Plantoelichting – aanpassing ontsluiting Rotonda in ARTIS Aquarium

Projectnaam :	ARTIS Aquarium – ontsluiting Rotonda
Adres:	Plantage Middenlaan 53, Amsterdam Gebouw 301, ARTIS-Aquarium
Coördinaten:	
Kadastraal:	
Opdrachtgever:	ARTIS
Datum:	05-10-2023

Afbeelding 1. Achtertuin ARTIS, in blauw het Aquarium, in rood trap van de rotonda.

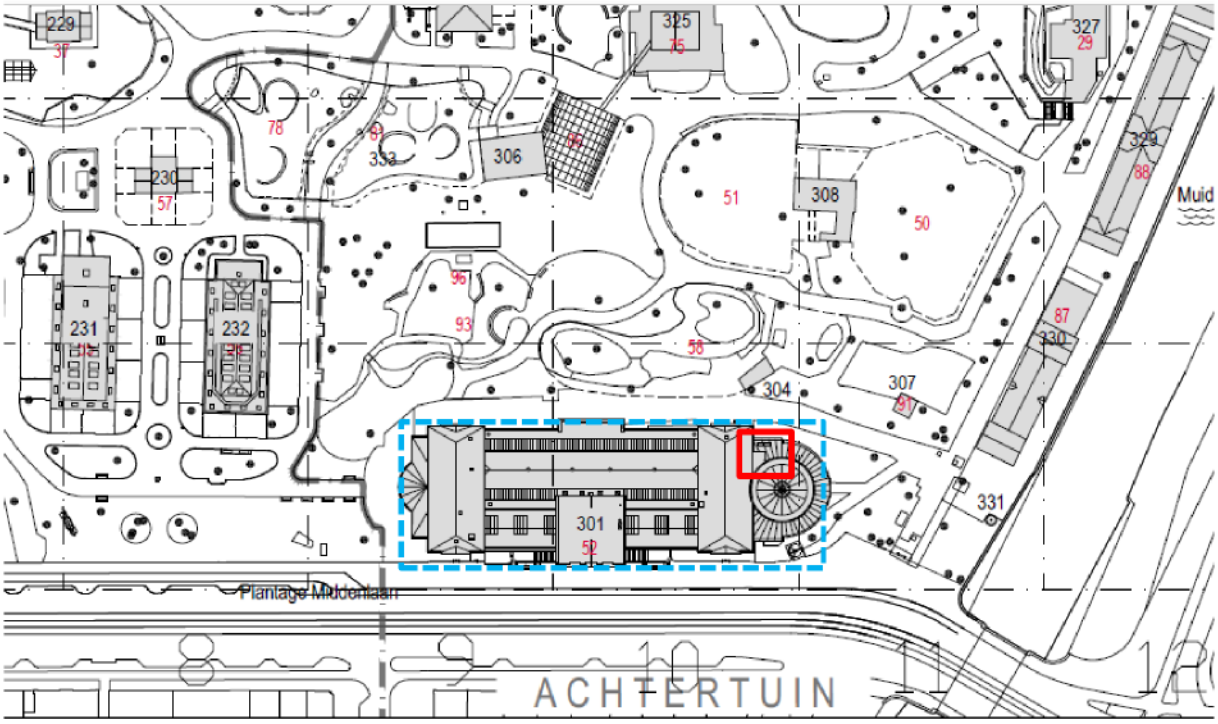
In de oorspronkelijke vergunningsaanvraag is voor de ontsluiting van de rotonda een hellingbaan opgenomen van as 26-asH tot en met as 28-as D. Echter bij uitvoering van de hellingbaan is de mogelijkheid om de rotonda, c.q. voormalige collegezaal nog te betreden onmogelijk geworden. Daarnaast is de routing middels de hellingbaan tot aan de huidige hoogte van de Ouendag trap onlogisch en publieksonvriendelijk.

Voorstel is om de trap die in de tijd van Ouendag is toegevoegd om op het niveau van de tribune van het Diorama te komen te verlagen naar het niveau van de omloop rotonda (3260+), te weten 8 optreden. Hierdoor ontstaat er weer een logische routing in dit deel van het aquariumgebouw en worden alle ruimten op een goede wijze met elkaar verbonden. Daarnaast doet het recht aan interactie van de ruimte t.p.v. de rondgang en alle ramen die inmiddels geopend zijn.

Verder is een voorstel gedaan betreffende de nieuwe positie van dienstrap naar de installatie zolder tpv as 27 en de toegang heet het vloerniveau 6425+. Hierdoor komen de ramen op as 26 tot en met 28 weer in de volle hoogte vrij.
